## **MEMORIA ANEXO:**

El anexo correspondiente a la documentación BAÑOS CONSTRUCCIONES, se refiere a la complementación del documento original en los ítems mencionados. Es un enunciado aclaratorio de los siguientes ítems.

Arq. Leandro Martín Ibarra  
 Dirección de Estudios y Proyectos  
 Dirección Gral. de Infraestructura  
 Edificia  
 U.N.N.E.

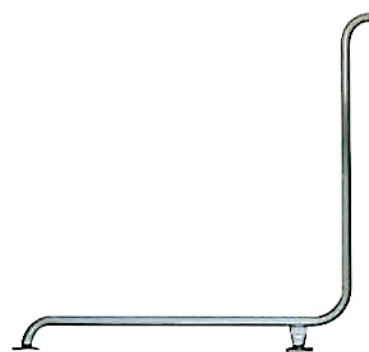
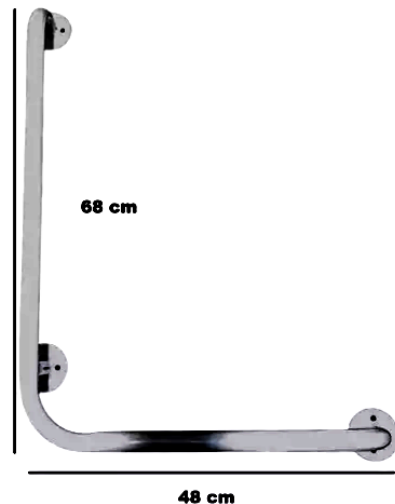
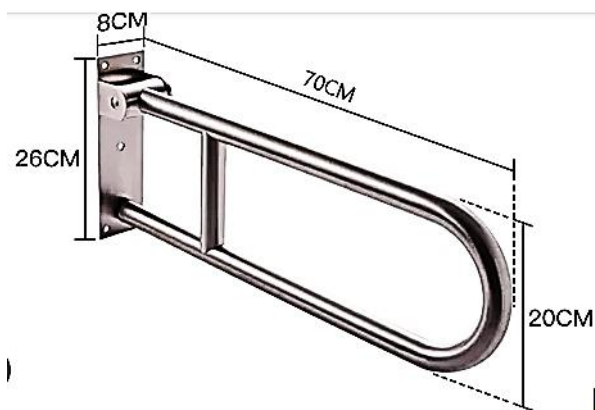
Se precisan de 4 Kits de estos elementos complementarios. Se ubicarán acorde al detalle de plano Anexo Adjunto, en Sanitarios Hombres, Mujeres, Baño adaptado Universal y Office. Serán preferentemente de color negro, marca Tramontina o similar. Los mismos deberán ser aprobados por el Responsable Técnico. Como se puede apreciar en plano adjunto, en los baños el dispenser

de papel será colocado en la pared del vano de acceso al antebañ, en el lateral de la mesada. En el caso del jabón líquido, el dispenser será colocado entre ambas bachas circulares al filo inferior del espejo, a la altura de un metro. También se colocará en el nuevo office con el mismo criterio, el dispenser de papel en el lateral a la mesada junto al vano y el dispenser de jabón líquido en el centro de la mesada, a un metro de altura la base del lado derecho a la pileta de la cocina.

En el caso del portarrollos de papel higiénico, el mismo será colocado sobre los paramentos sólidos, taquerías o muros, no sobre el divisor de ambos boxes.

En el baño adaptado, el dispenser de Jabón y el de papel, estarán ubicados en el paramento lateral a la pileta de lavar, la cual no será estrictamente de discapacitados, sino una pileta convencional con barral lateral del lado izquierdo de la persona sentada frente al lavabo.
